大飯発電所 3号機

加圧器スプレイライン配管溶接部における有意な指示について

指摘事項の回答 (資料 1－1 以外))

関西電力株式会社

図-1 加圧器スプレーライン配管とコールドレグ、加圧器の位置関係

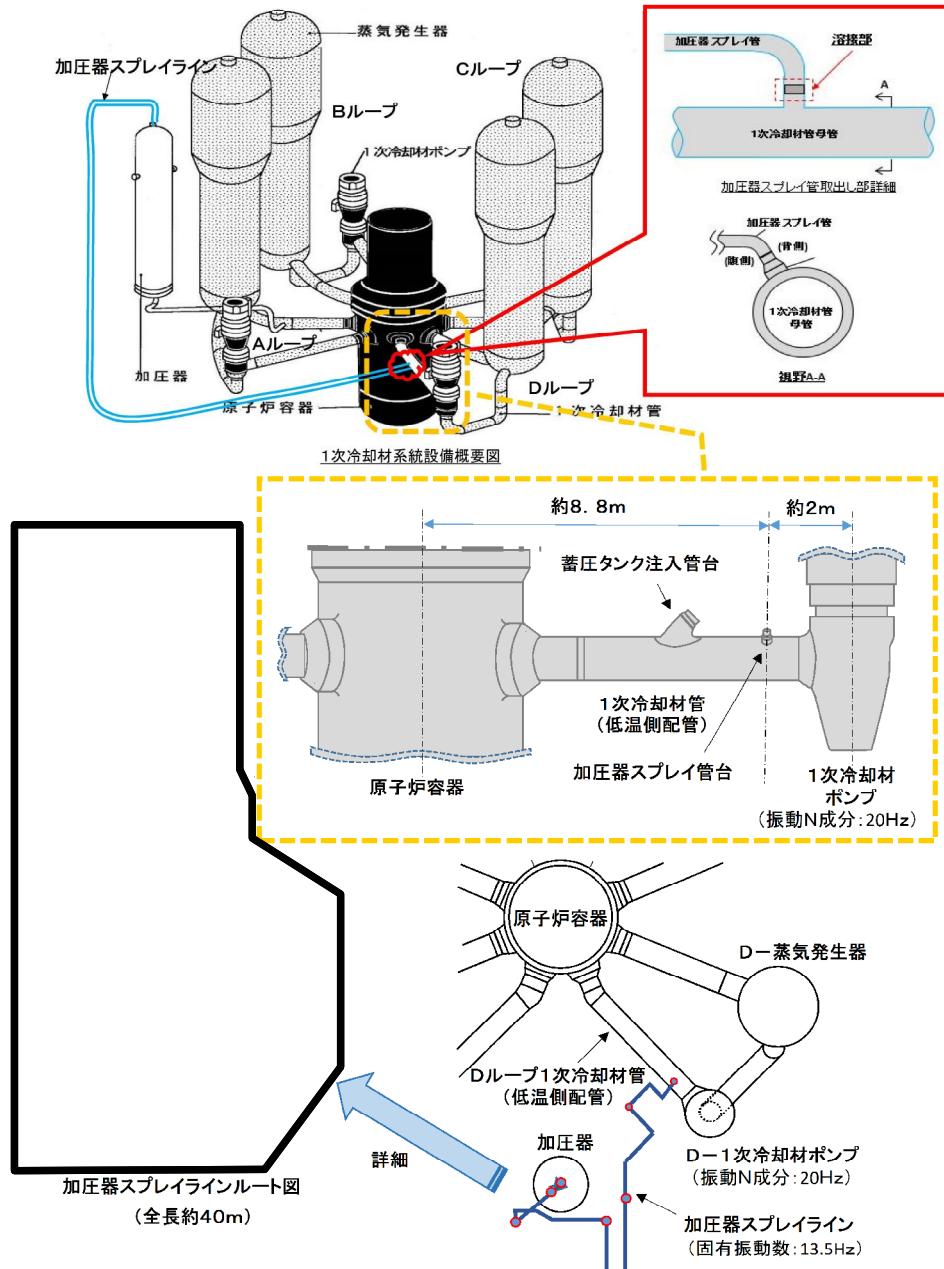
今回亀裂が発生した配管の位置関係（コールドレグ・加圧器からどれほど離れているか等）を提示すること。

配管の位置関係については、図-1のとおり。
